110.22.02.02.02.01  
БН-205Л-202201

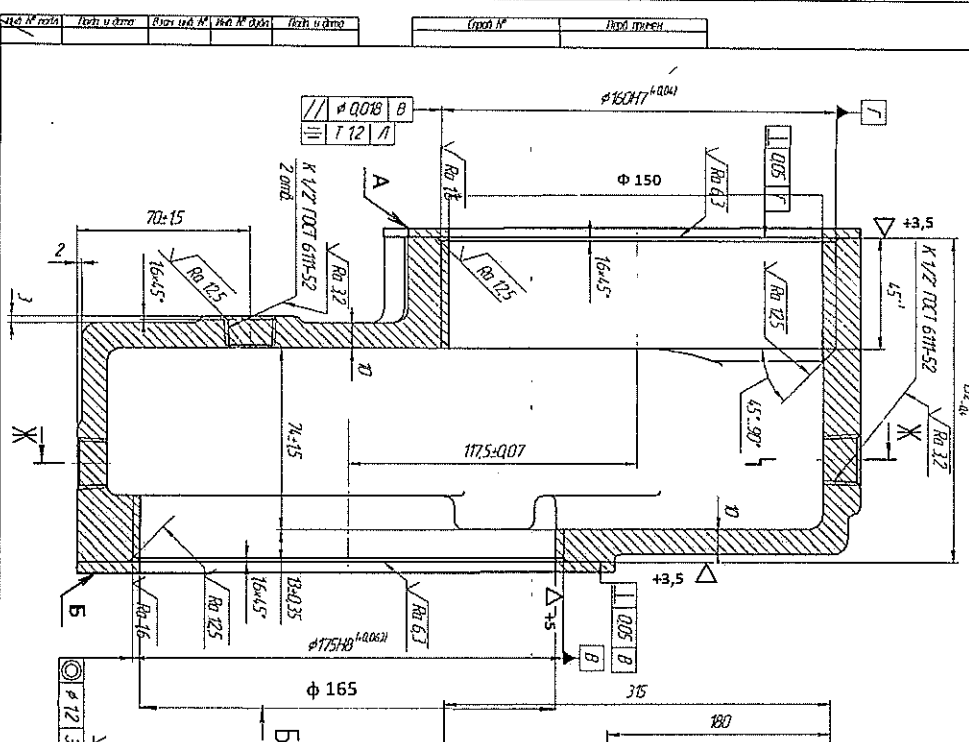
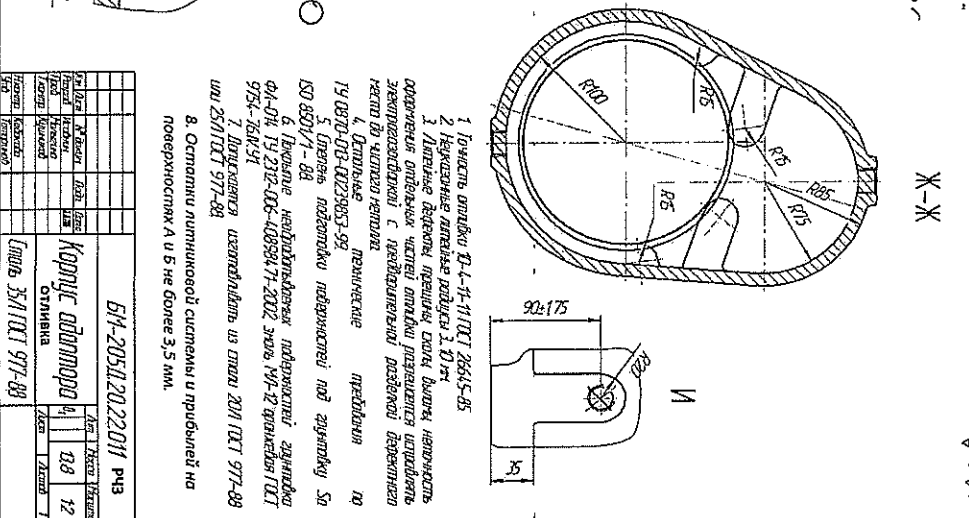
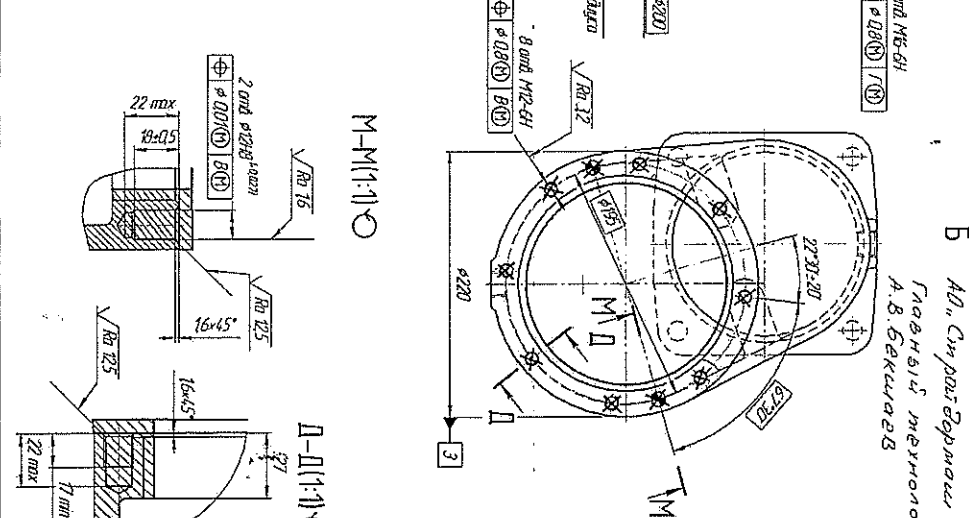
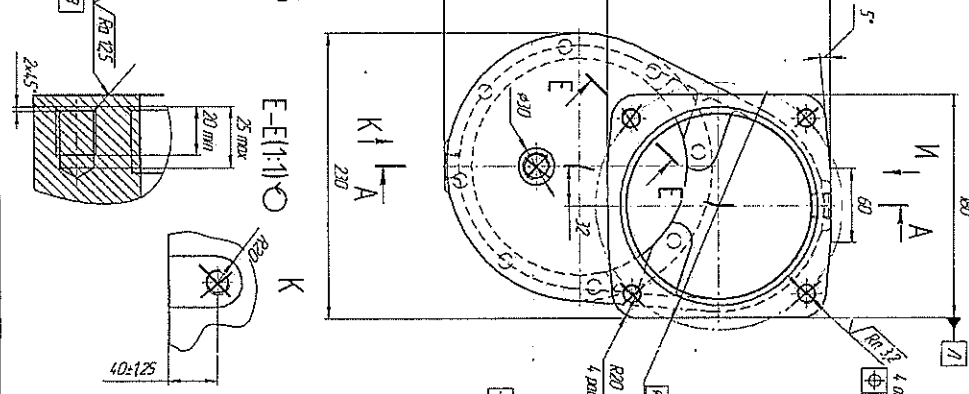
1. Изменить отливку Д-4-11-111017 2645-45  
 2. Изменить диаметр резьбы 1. 01 мт  
 3. Литье должно проходить со ст. выт. и не иметь  
 образования отливок. Чистейшей водой промываться и  
 экранироваться с радиационной защитой до  
 тех пор, пока не будут  
 4. Отливка  
 5. Отливка  
 6. Выявление недостатков и порывов под давлением 30  
 фл-014 19 2312-06-408947-2002 экз. МП-2-применяется ПТТ  
 9154-750-91  
 7. Проверка качества изготовления из ст. 201 ПТТ 977-98  
 или 251 ПТТ 977-98  
 8. Отлить литейной системы и прибить на  
 поверхность А и Б не более 3,5 мм.
